OBJETO "REALIZAR LOS ESTUDIOS Y DISEÑOS TÉCNICOS DE INGENIERIA Y ARQUITECTURA PARA LA ADECUACIÓN DE LA PLAZA DE EVENTOS DEL PARQUE METROPOLITANO SIMÓN BOLÍVAR EN LA LOCALIDAD DE TEUSAQUILLO".

IDRD | INSTITUTO DISTRITAL DE RECREACIÓN Y DEPORTE | BOGOTÁ

Si no maneja consecutivo coloque N.A.	COMITÉ/REUNIÓN: Comité de seguimiento No.5 Contrato IDRD-SG-4266-2024	DD	MM	AA
ACTA No. 5		19	2	2025

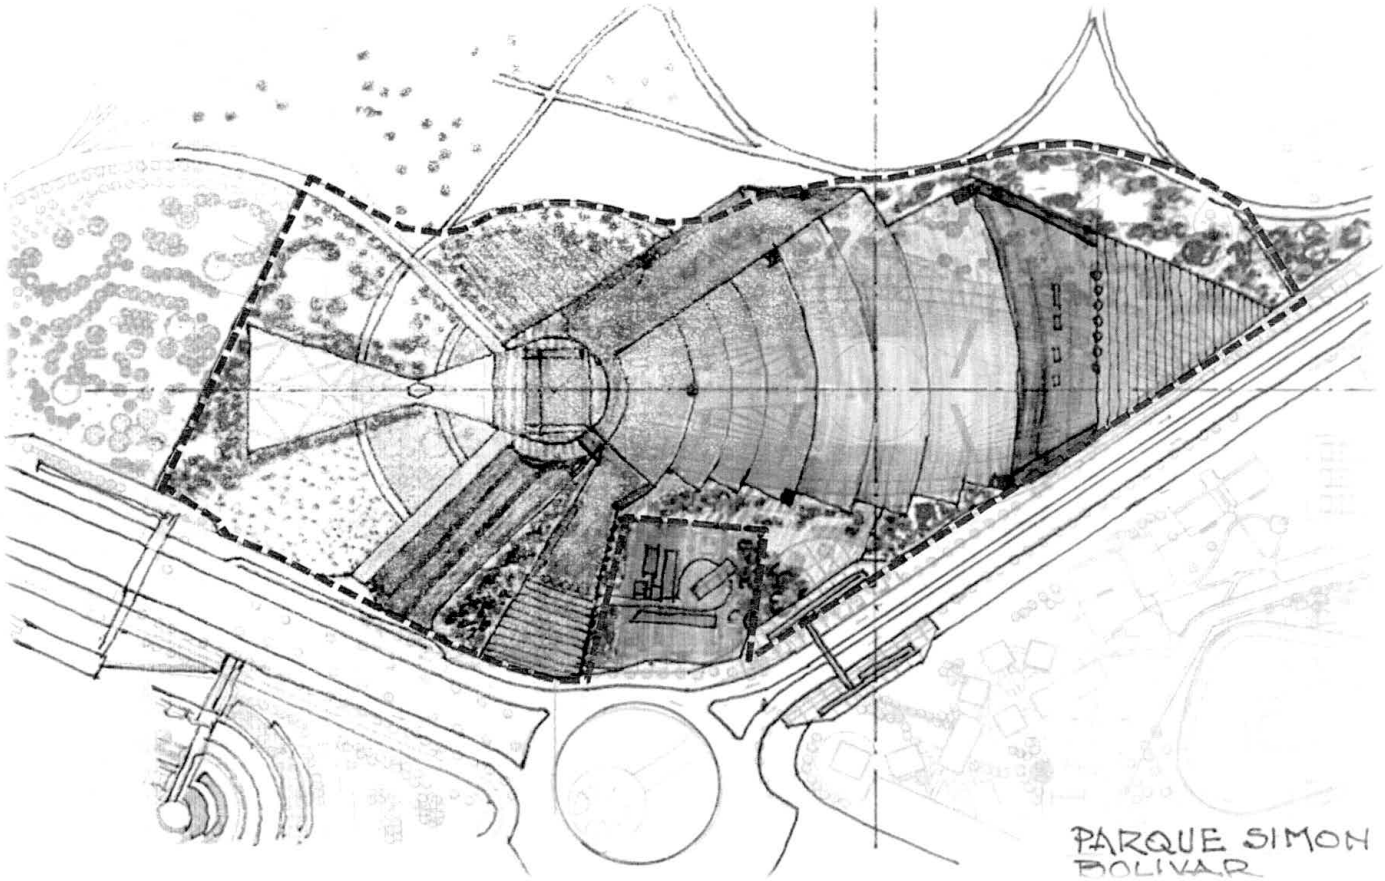
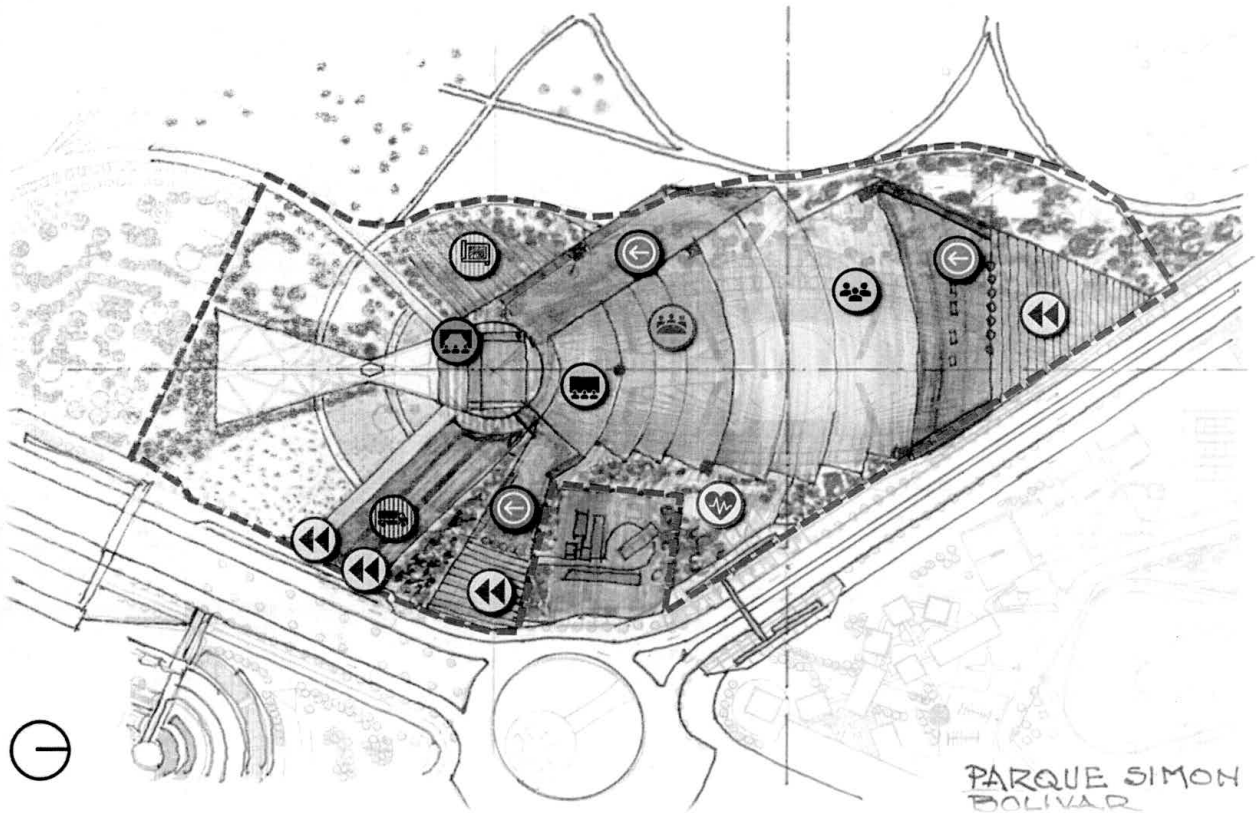
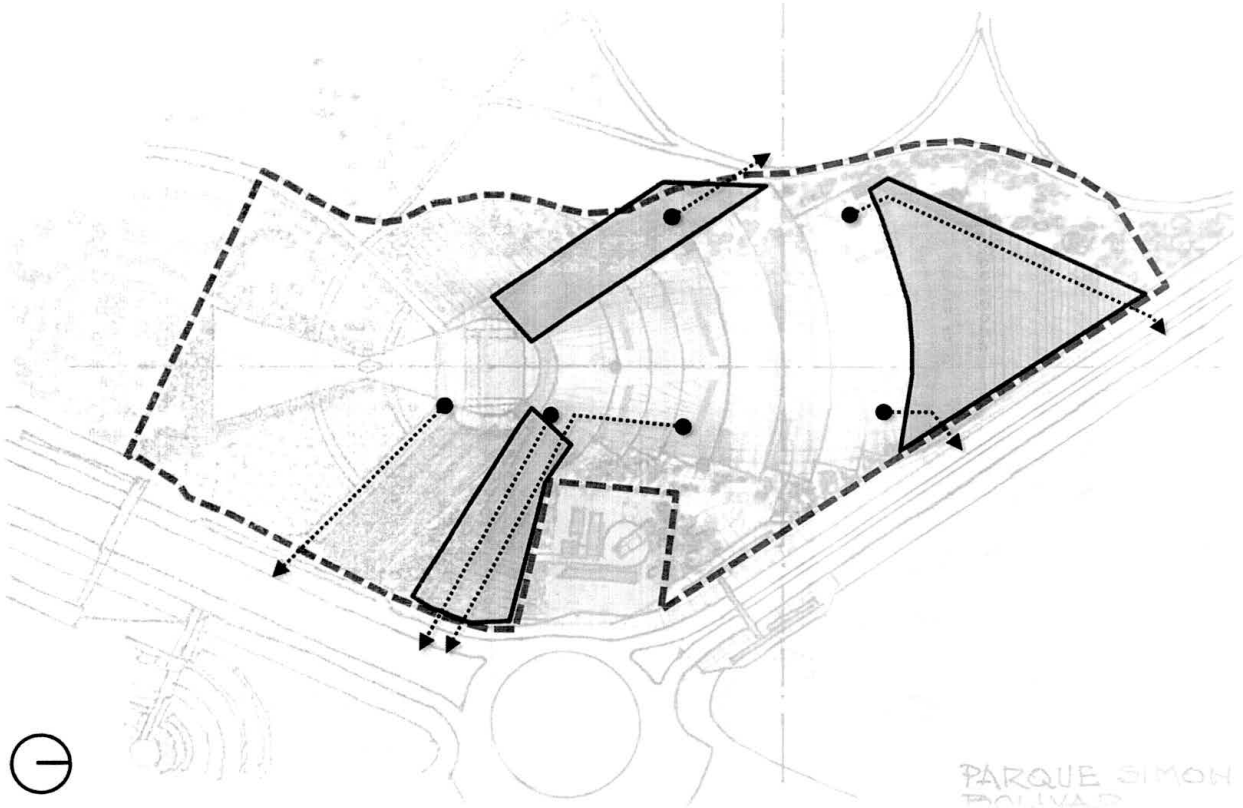
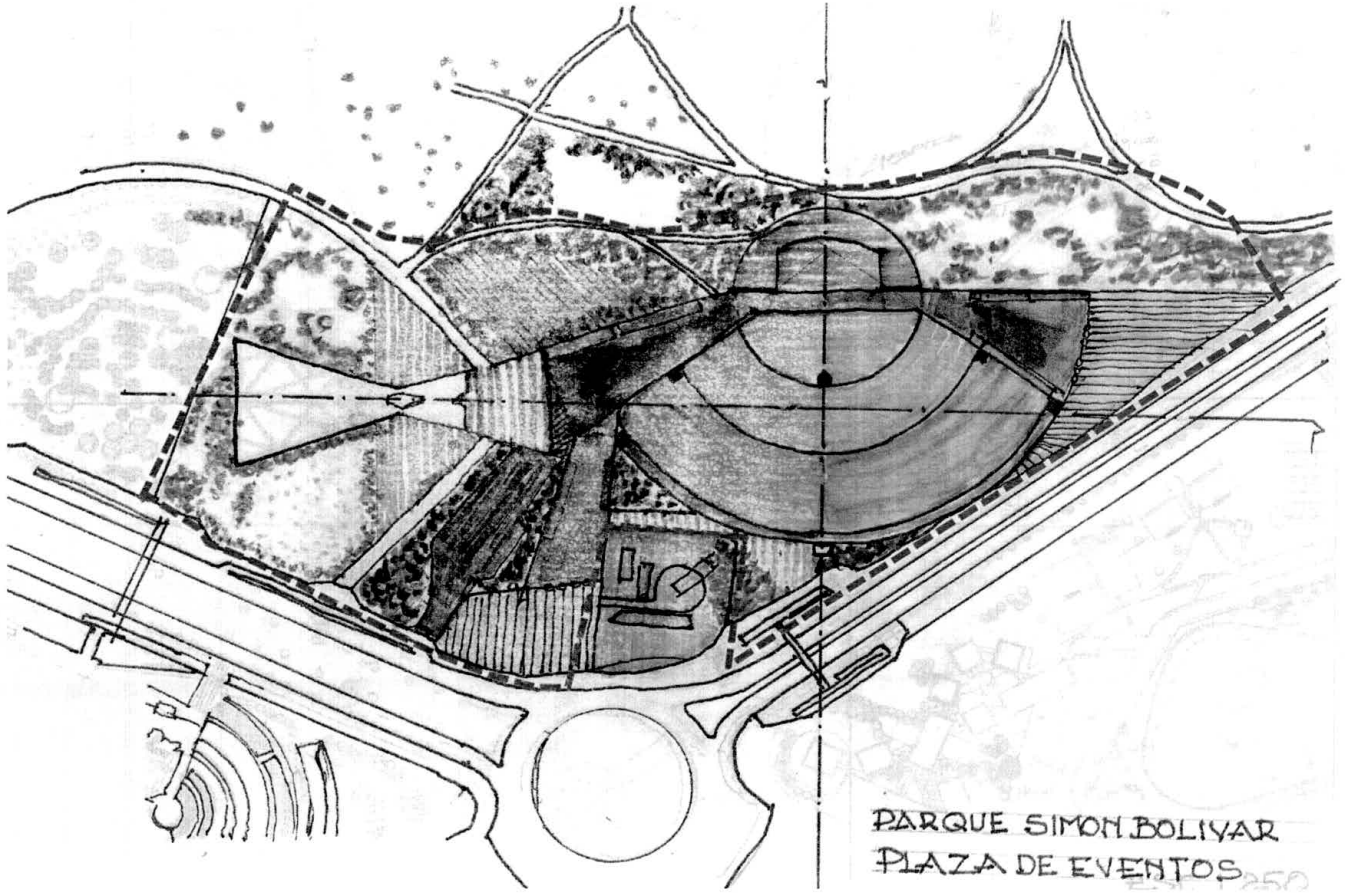
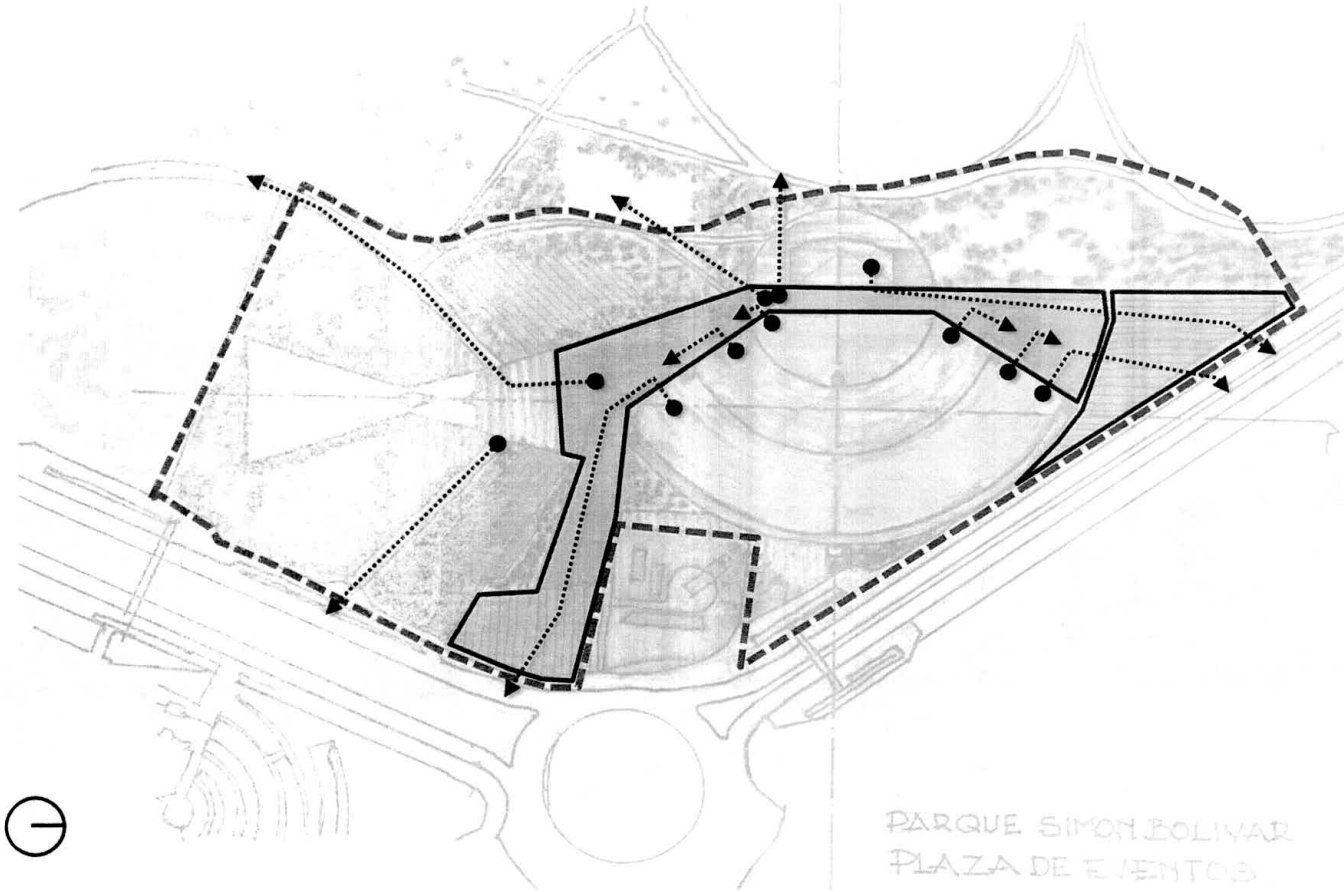
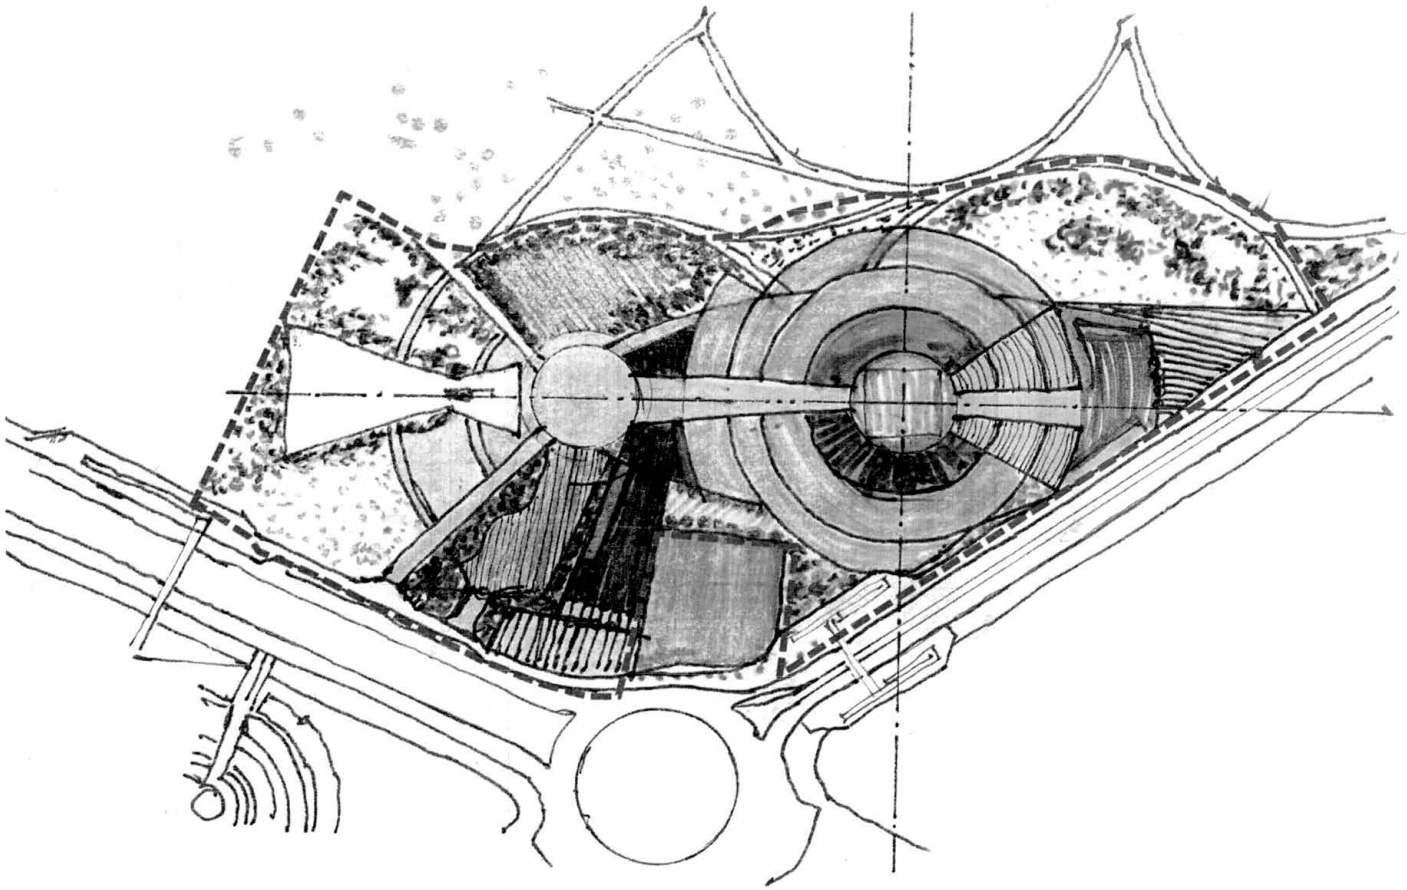
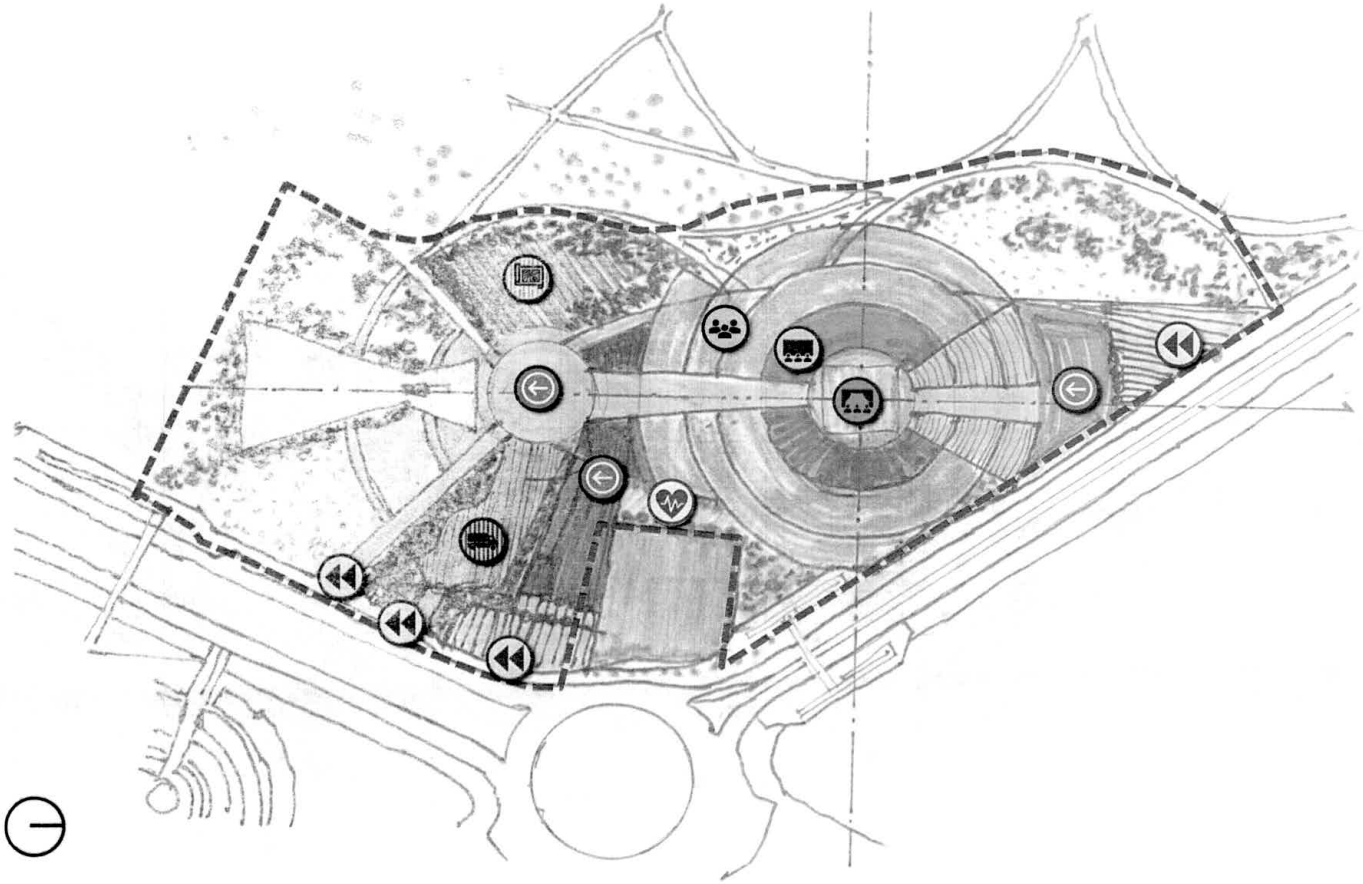
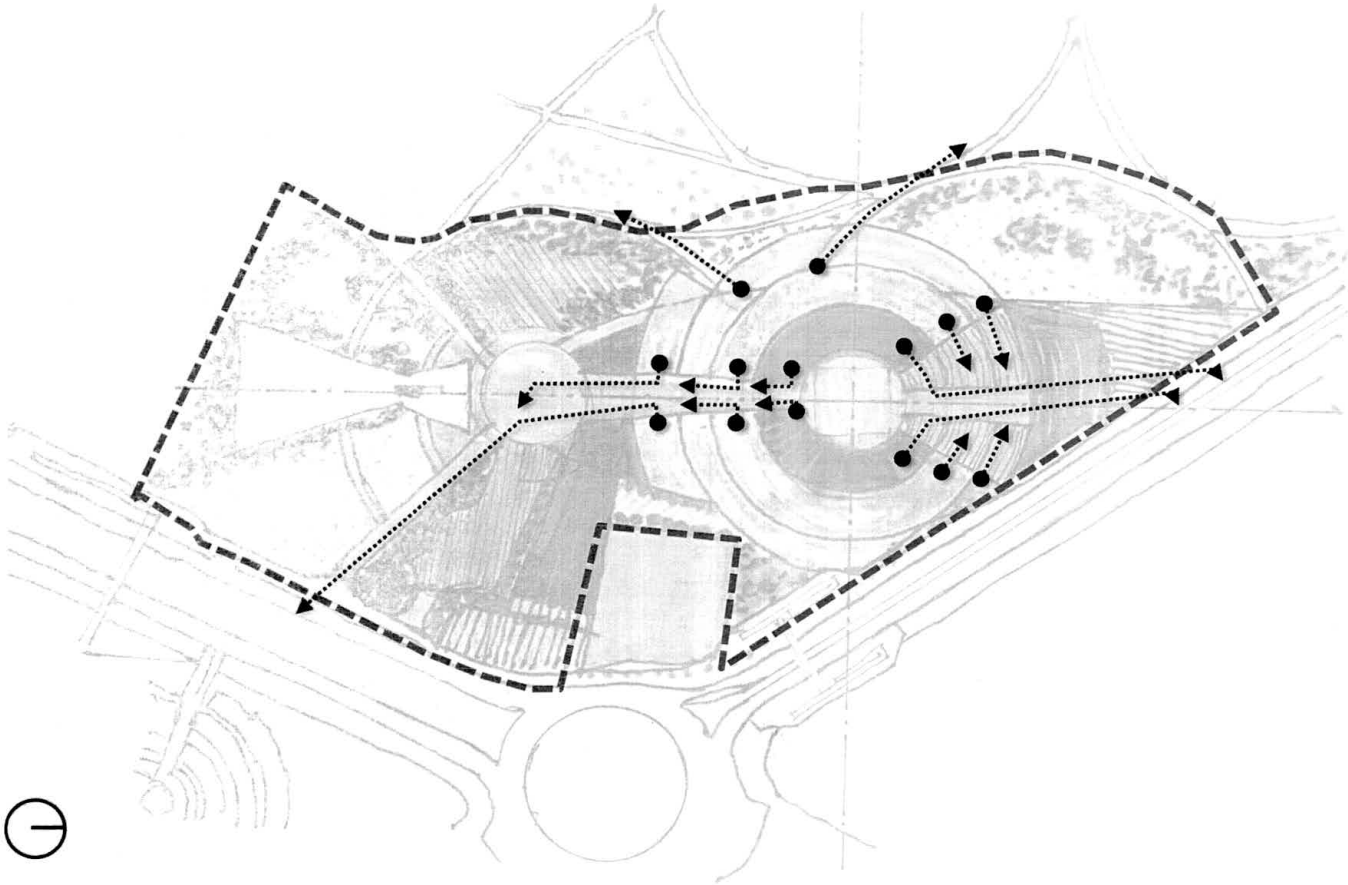
El Arq. Gustavo Barreto solicita al Consultor que incluya en los 3 esquemas de implantación presentados, cortes generales que ayuden a determinar los volúmenes de excavaciones y rellenos; así como la afectación a arbolado existente, en cada una de las propuestas. Esta información es indispensable para tomar decisiones acertadas sobre la opción más conveniente y viable.
